חוות דעת הנדסית - שטחים משותפים

כתובת: [REDACTED] ת"א דו"ח שטחים משותפים: קומת כניסה - קומה 4 + גג

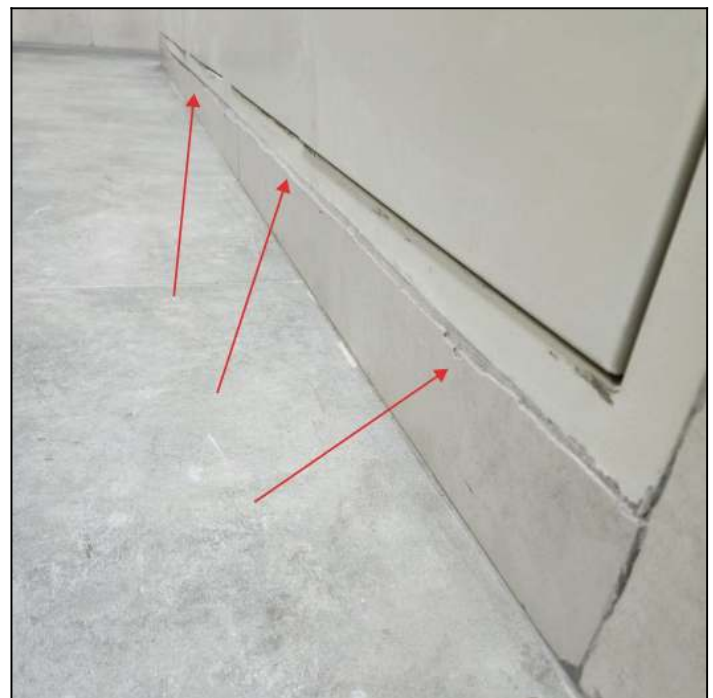
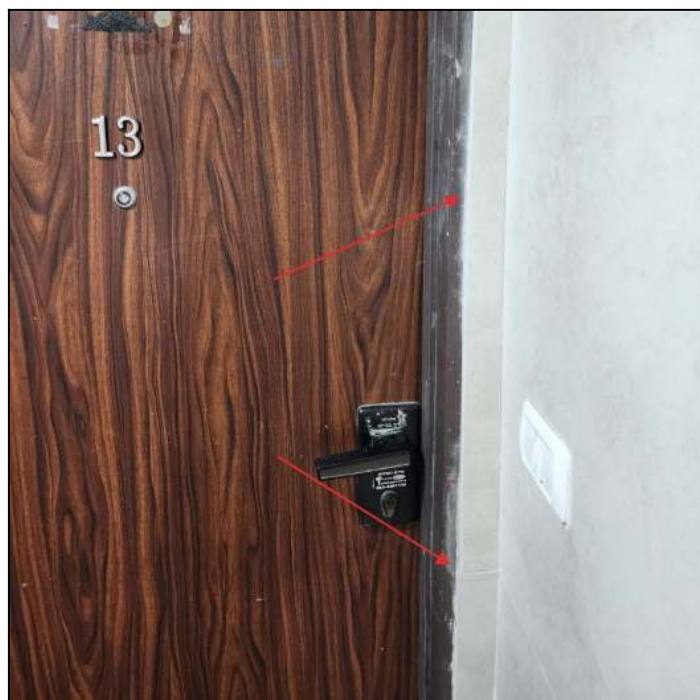
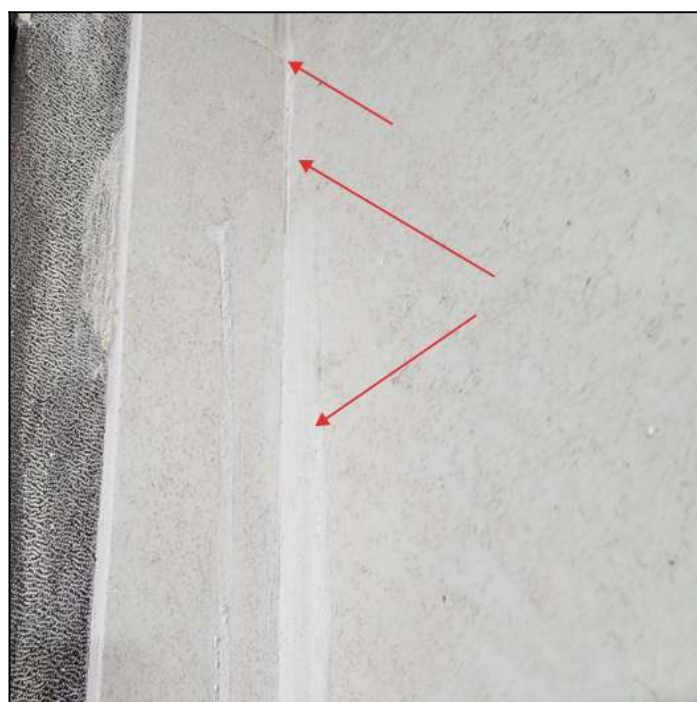
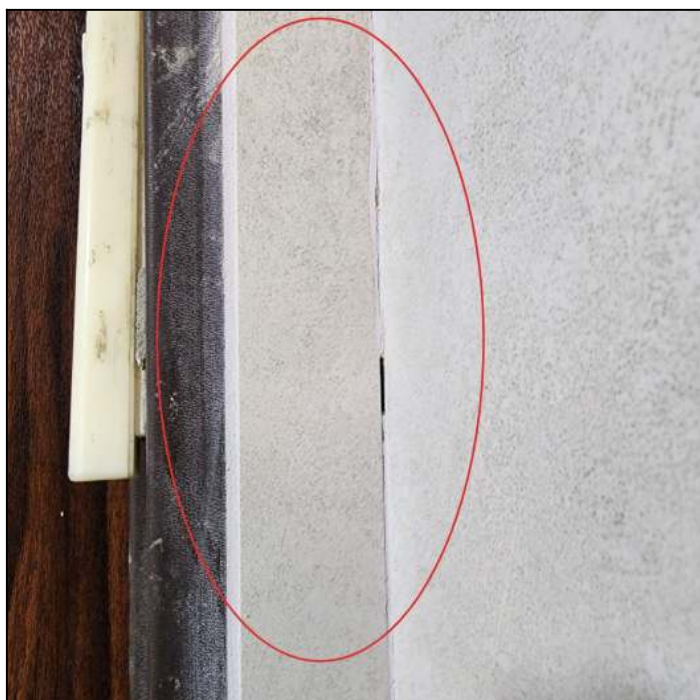
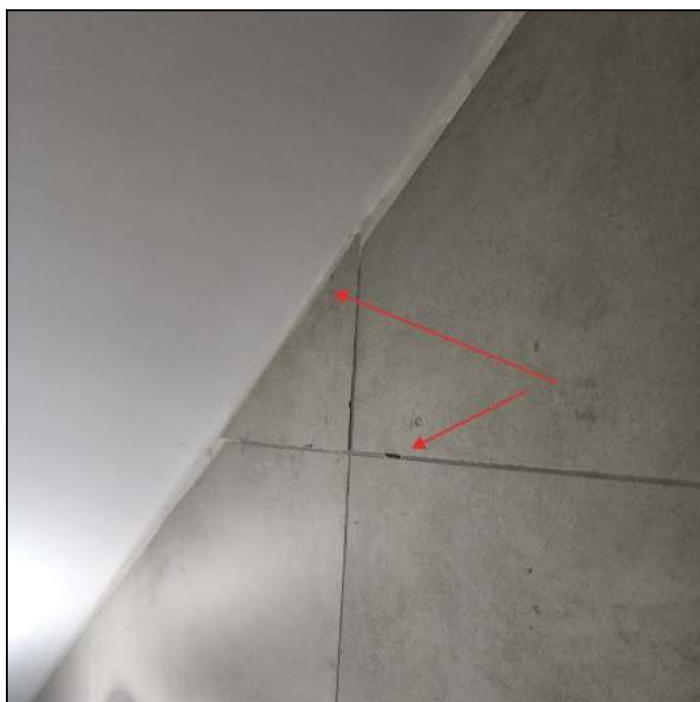
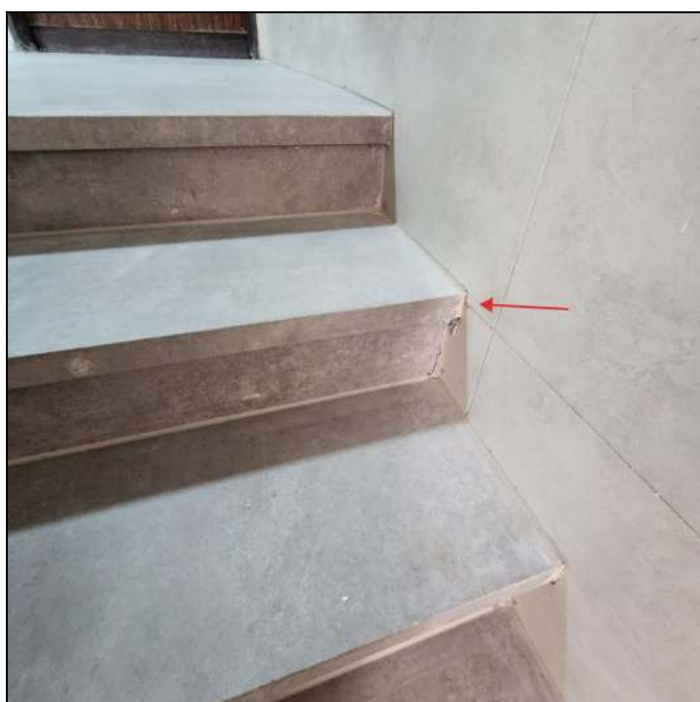
7.1 ממצא	אריחי קרמיקה שבורים/סדוקים בחיפוי קירות
מיקום	כלל הבניין
המלצה	יש לפרק את האריחים הפגומים ולהחליפם באריחים תיקנים שלמים
תקן	[תקן 1555 חלק 2 סעיף 5.3]
מחיר	10,450 ש"ח (מחיר ליחידה: 475 ש"ח, כמות: 22 קומפ')

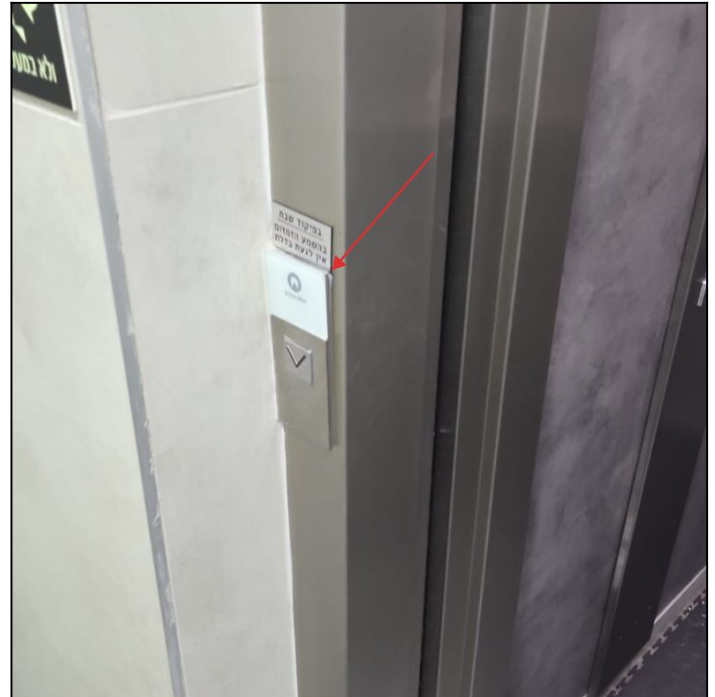
8.1 ממצא	תא המעלית נמצא עם שאריות של כיסוי מדבקה
מיקום	כלל הבניין
הערה	טרם התקבל דו"ח תקינות המעלית עפ"י דו"ח ממועד מסירת המעלית, בוטל כפתור המאוורר במעלית (במקום לסדר רעש המאוורר).
המלצה	יש להסיר את המדבקה בתא מעלית בצורה מקצועית ללא שריטות ומעיכות
מחיר	2,650 ש"ח (מחיר ליחידה: 2,650 ש"ח, כמות: 1 קומפ')

הלבשה רופפת

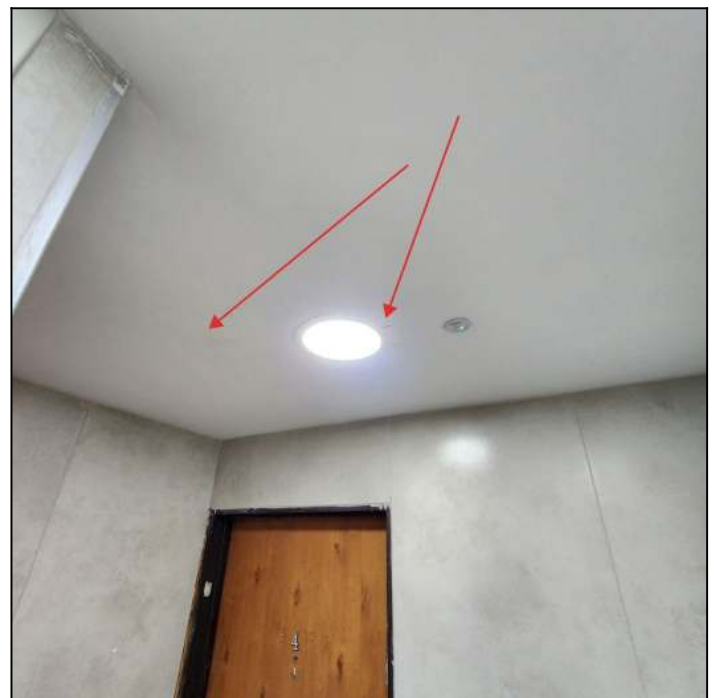
90	בחיבור בין קיר אנכי לתקרה אופקית יש לבצע תיקוני טייח וצבע לקבלת מראה אחיד עם פינה חדה מעלות	9.2 ממצא
	כלל הבניין	מיקום
	יש לבצע מילוי שפכטל/שיוף ולבצע צביעה מחדש לקבלת מראה אחיד ותיקני	המלצה
	[תקן 1920 חלק 2 סעיף 3.2]	תקן
	7,250 ש"ח (מחיר ליחידה: 1,450 ש"ח, כמות: 5 קומפ')	מחיר

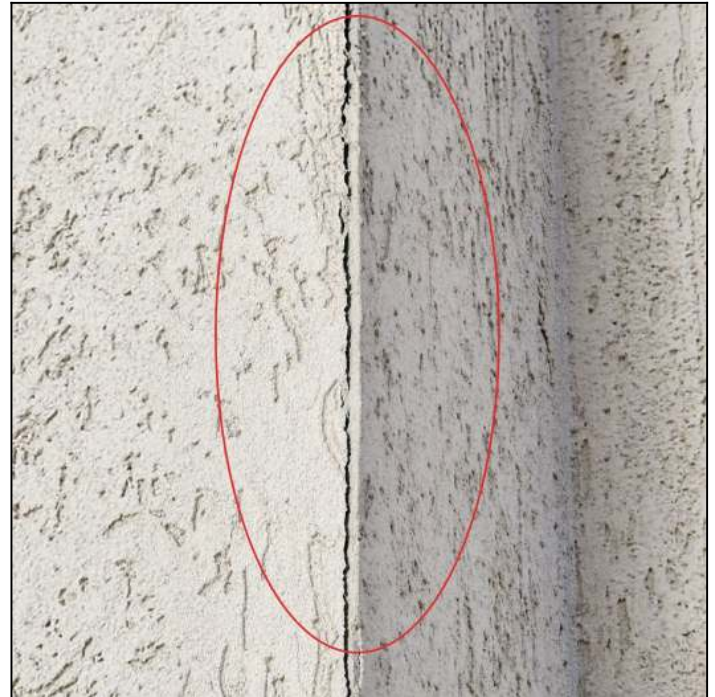
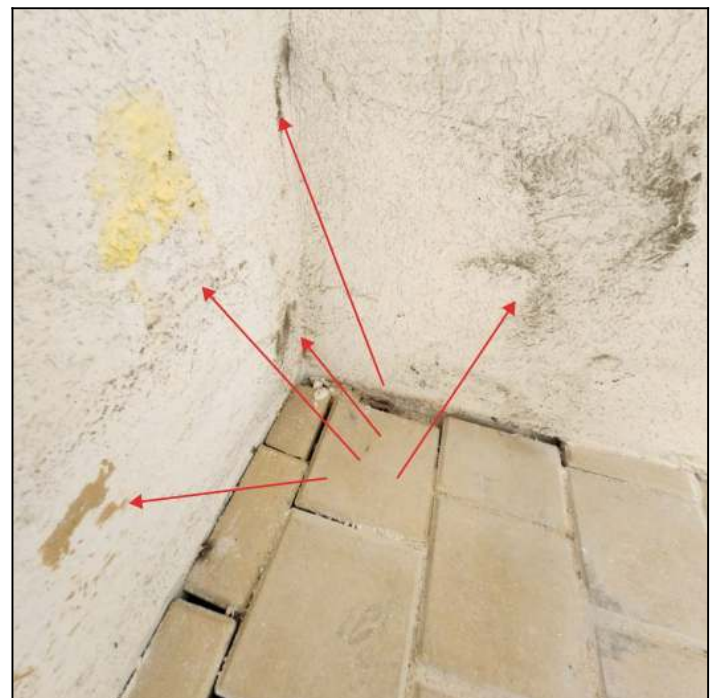
9.3 ממצא	מראה טיח/צבע לא אחיד.
מיקום	כלל הבניין
המלצה	נדרש לתקן בצורה מקצועית למראה אחיד של הקיר ללא גוונים שונים
מחיר	5,360 ש"ח (מחיר ליחידה: 2,680 ש"ח, כמות: 2 קומפ')

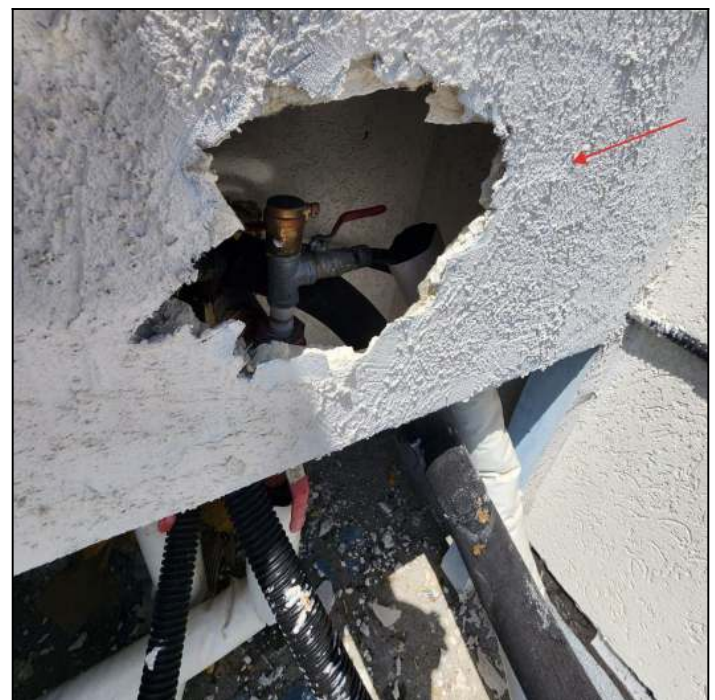
10.1 ממצא	דלת פח מגולוון רפפה
מיקום	גג המבנה
המלצה	פירוק גבס בחזית הפתח, אספקה והתקנת דלת פח מגולוון רפפה עם מסגרת ובריש
מחיר	16,500 ש"ח (מחיר ליחידה: 2,750 ש"ח, כמות: 6 קומפ')

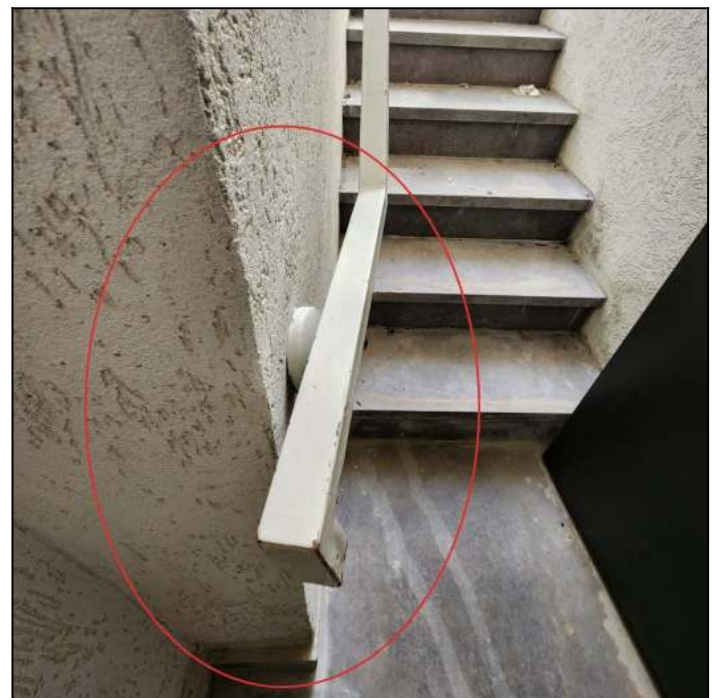
10.2 ממצא	המעקה/מאחז יד אינו מחוזק היטב ונמצא רופף, דלת יציאה לגג לא נפתחת פתיחה מלאה.
מיקום	גג המבנה
המלצה	יש לחזקו על פי תקן ובמידת הצורך לתכנן + אספקה והתקנה מחדש .
מחיר	4,850 ש"ח (מחיר ליחידה: 4,850 ש"ח, כמות: 1 קומפ')

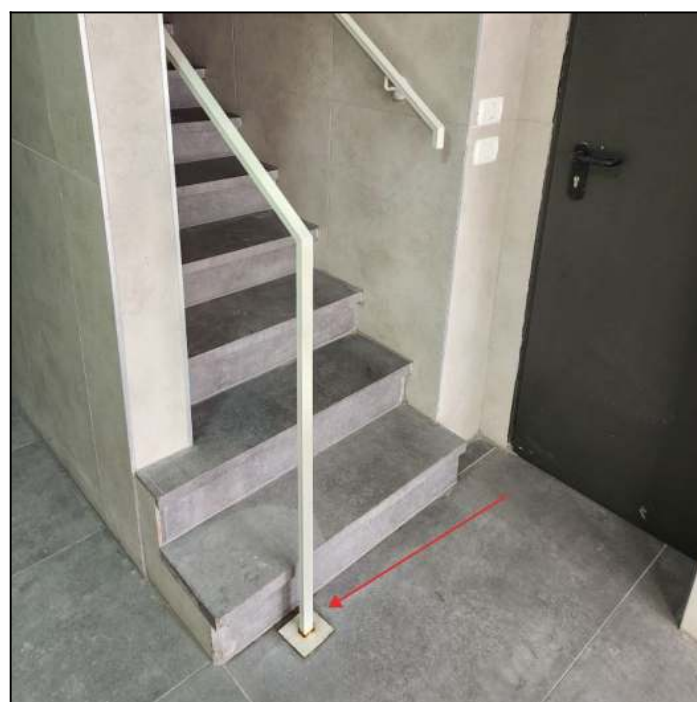
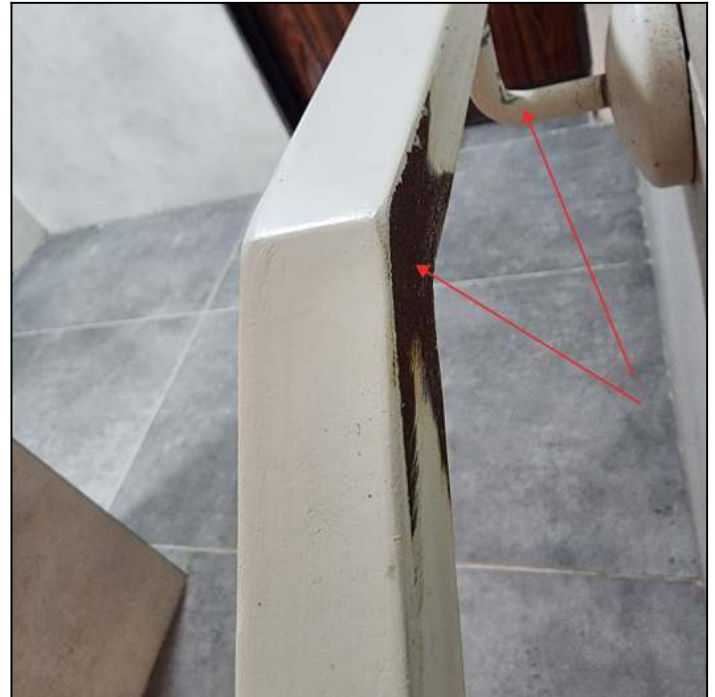
10.3 ממצא	קיימים שיירי ריתוך ו/או חלודה בפרוט הפרזול ובנוסף אינו צבוע כהלכה.
מיקום	כלל הבניין
המלצה	יש ללטש, להסיר שיירי ריתוך, צבע לקוי ואת החלודה ולצבוע מחדש, פירוק והחלפה עפ"י הצורך.
תקן	[תקן 1142 סעיף 5. תקן 1922 חלק 2] "חומרים ממנו עשוי המעקה יהיו עמידים בבליה או שניתן יהיה להגן עליהם מפני בליה"
מחיר	5,460 ש"ח (מחיר ליחידה: 780 ש"ח, כמות: 7 קומפ')

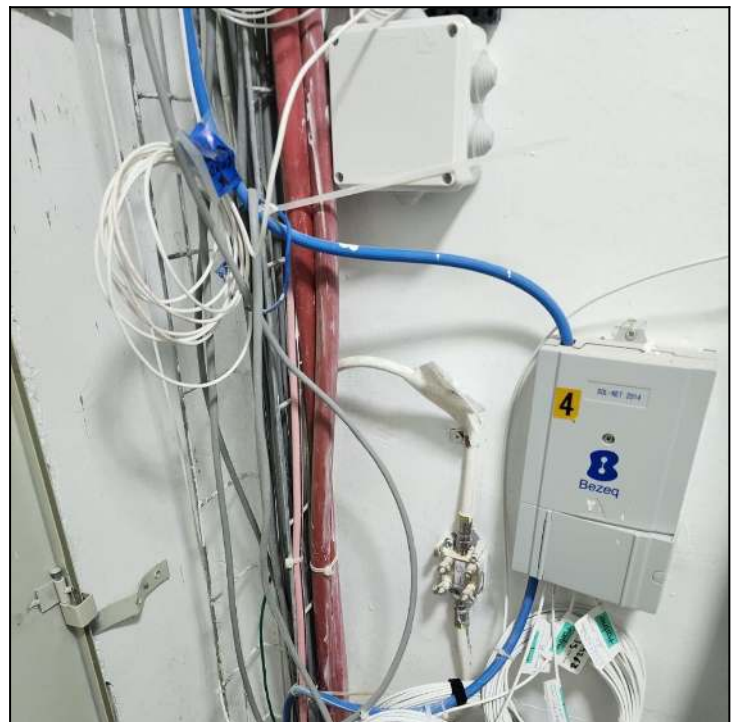
11.2 ממצא	לא נמצא שקע חשמל בפיר תקשורת
מיקום	כלל הבניין
המלצה	יש להתקין שקע חשמל בפיר תקשורת
מחיר	2,250 ש"ח (מחיר ליחידה: 450 ש"ח, כמות: 5 קומפ')

יש להתקין שקע חשמל בפיר תקשורת

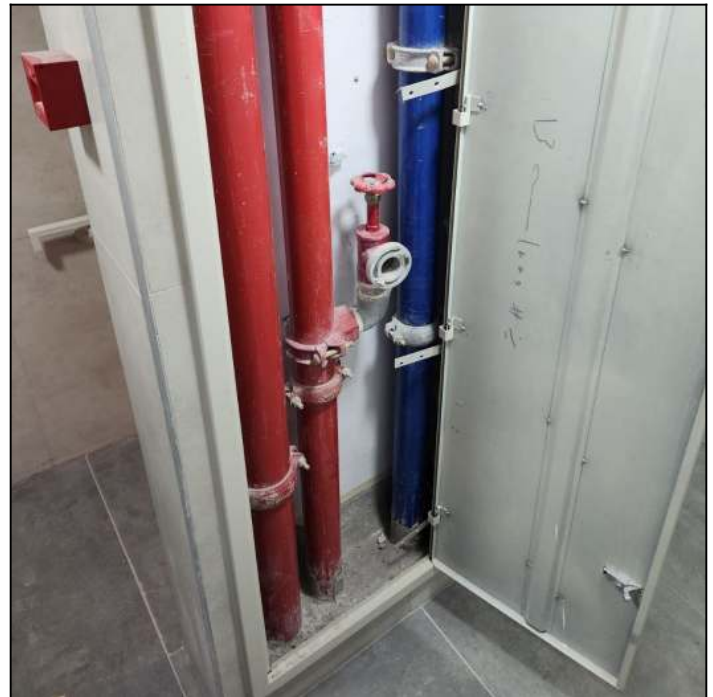
11.5 ממצא צנרת הסולארית חודרת דרך התקרה/רצפה ללא שרואי מעבר, וזאת בניגוד להוראות ת"י 1205.0.	
מיקום כלל הבניין	
המלצה א. לבצע סיתות סביב צנרת . ב. לבצע השלמת שרואים גדולים ב 20 מ"מ מינימום מהצנרת הקיימת. השרואים יבלטו 50 מ"מ בחלקם עליון ממפלס הרצפה ובגובה המפלס התחתון של הרצפה. ג. להשלים מילוי בחומר איטום גמיש המרווח בין הצינורות לשרואים . ד. למלא ולהשלים יציקת מעברי הצנרת לשלד המבנה.	
מחיר 17,250 ש"ח (מחיר ליחידה: 3,450 ש"ח, כמות: 5 קומפ')

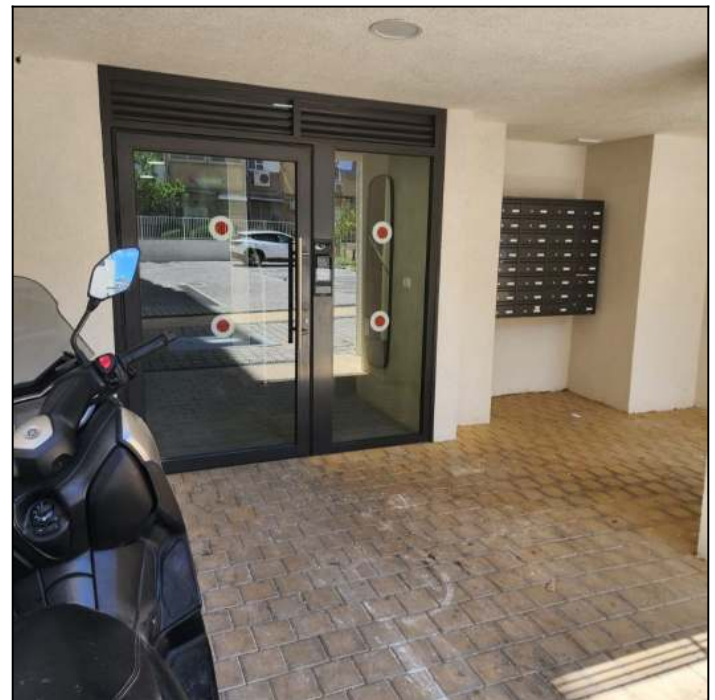
13.3 ממצא	סטופר לדלת כניסה לבניין
מיקום	כניסה למבנה
המלצה	אספקה והתקנת סטופר תיקני לדלת כניסה לבניין
מחיר	785 ש"ח (מחיר ליחידה: 785 ש"ח, כמות: 1 קומפ')

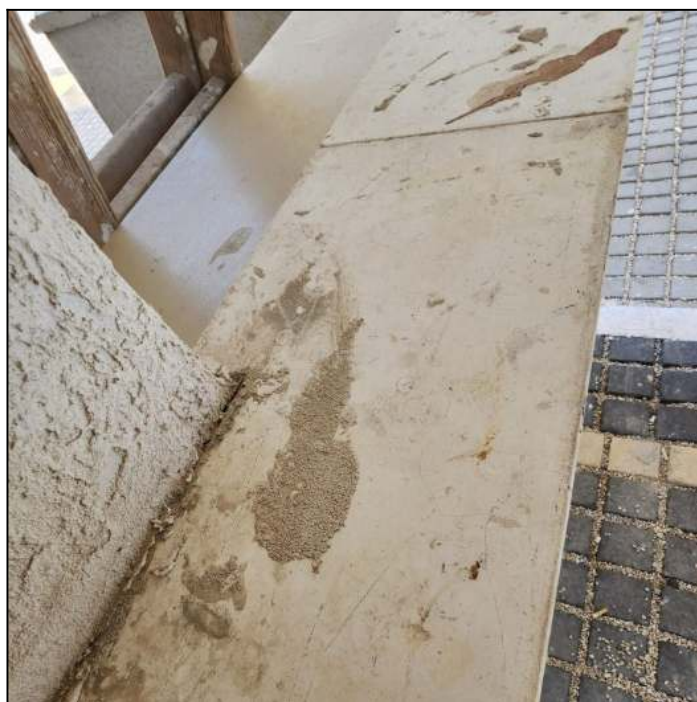
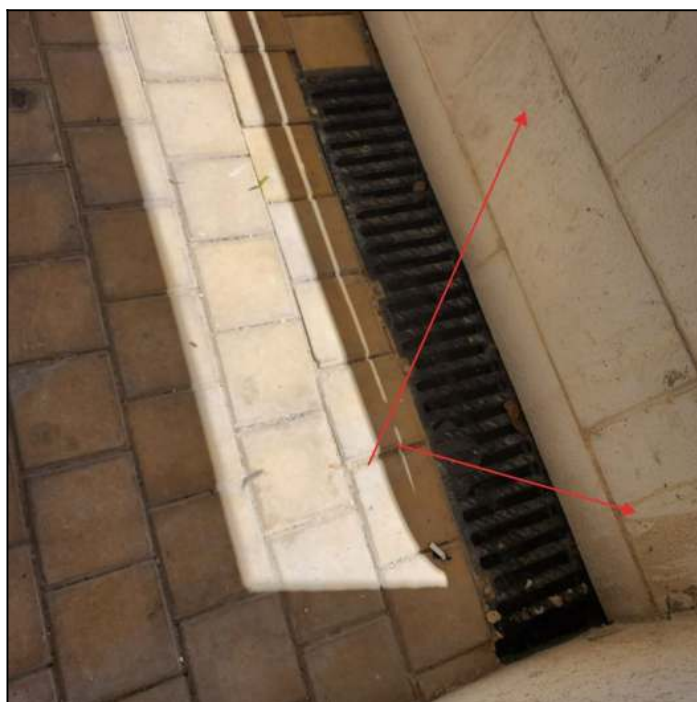
14.1 ממצא	נמצאו פגמים באבן (שברים/סדקים/כתמים)
מיקום	פיתוח
המלצה	ניקיון מקצועי, תיקון, מילוי, שיוף ושכבת הגנה או להחליף אבן פגומה באבן חדשה תיקנית מאותו ספק וסוג גוון
תקן	[תקן 2378 חלק 4 סעיף 5.2.3.3]
מחיר	6,000 ש"ח (מחיר ליחידה: 750 ש"ח, כמות: 8 קומפ')
